Formular de evaluare a condițiilor de accesibilitate a clădirilor publice

Categorii	Indicatori	Date colectate
Localitate, raion:	Anenii noi (Anenii noi)	
Adresa, strada, nr.:	-	
Instituția:	STOFM Anenii Noi	
Tipul instituției:	ANOFM	
Latitudinea:	46.881969 ,	
Longitudinea:	29.230764

Fig. V.23. – Exemplu de conformare a suprafețelor vitrate în cadrul foii de ușă și realizarea contrastului vizual

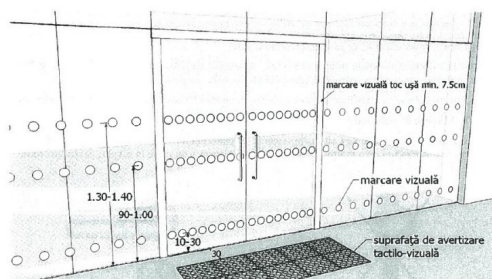
Categorii	Indicatori	Date colectate
	Prag ușă de intrare:	Un prag cu înălțimea: 4 cm Standard: pragul trebuie să fie de maxim 2 cm
	Uși în interior:	Lățimea: 82 cm , 78 cm , 72 cm
	Ușile de la intrare și din interiorul clădirii sunt dotate/marcate corespunzător cu semne contrastante:	Nu Standard: este o diferență de culoare contrastantă (culori închise / culori deschise) între perete și podea

Fig. V.42.a Aranjarea unei cabine WC adaptate - tip A

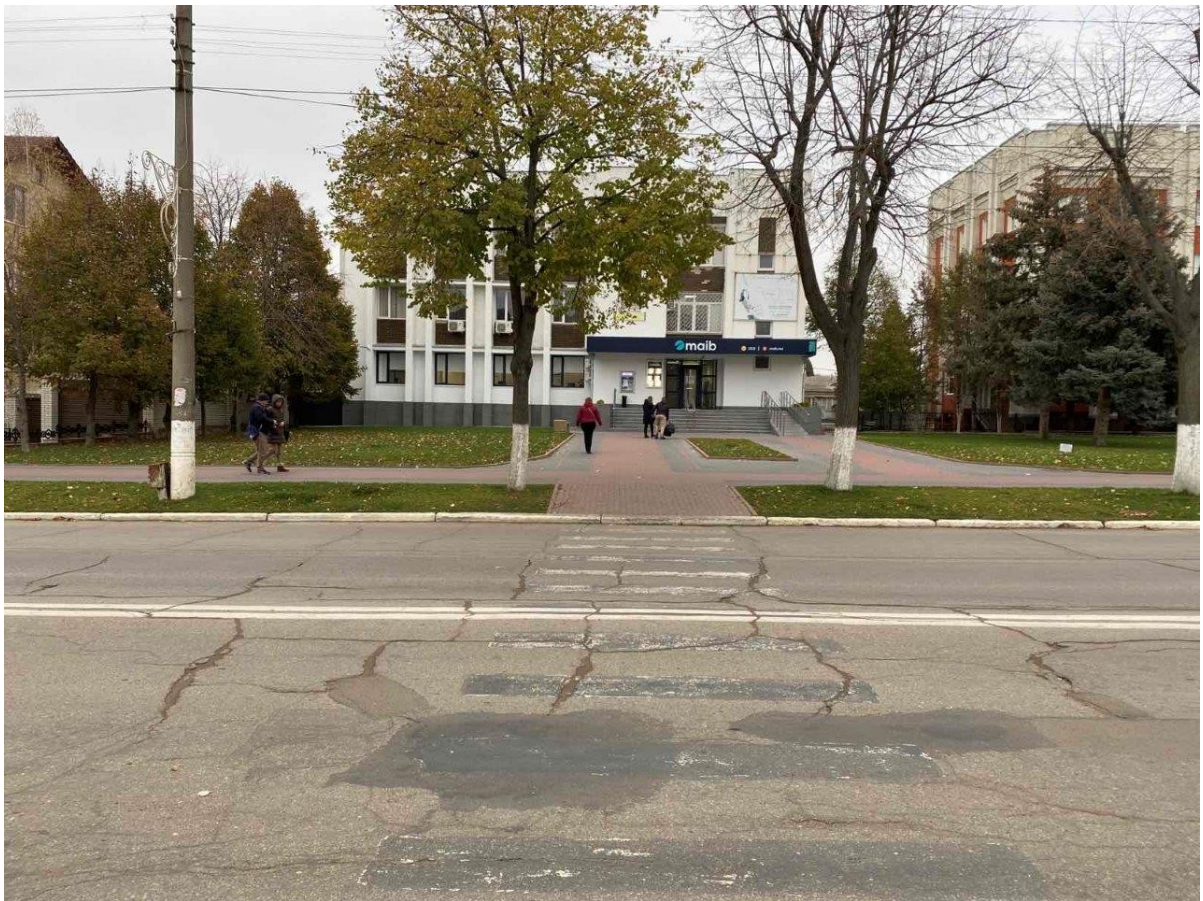
Grup sanitar în exterior:	Nu
Grup sanitar în interior:	Da . La Etaj
Există indicatoare pe coridoare și pe ușă, care semnalează grupul sanitar accesibil:	Nu
Ușa de intrare WC interior, lățime:	62 cm Standard: ușa trebuie să fie de minim 90 cm
Prag ușă de intrare:	-
Dimensiuni grup sanitar:	120 cm x 394 cm Standard: minim 160 x 180 cm
Ușa cabină WC, lățime:	75 cm Standard: ușa trebuie să fie de minim 90 cm
Ușa cabinei se deschide în :	Exterior Standard: exterior
Dimensiuni cabină WC:	140 cm x 130 cm Standard: minim 160 x 180 cm
Prag ușa cabină WC:	-
Vasul WC are bare de suport:	Nu
Mecanismul de scurgere a apei este:	Integrat în vasul WC
Lavoar/chiuvetă:	Da
Este spațiu liber sub lavoar:	Nu
Este uscător de mâini:	Nu
Toaleta este echipată cu sistem/buton de alarmă:	Nu
În toaletă sau cabine există cuier pentru haine:	Nu
Culori contrastante:	Da Standard: este o diferență de culoare contrastantă (culori închise / culori deschise) între perete și podea

Colacul de WC este de o culoare contrastantă cu vasul de WC:	Nu
Iluminare bună (lumină de zi și lumină artificială) în WC:	Da
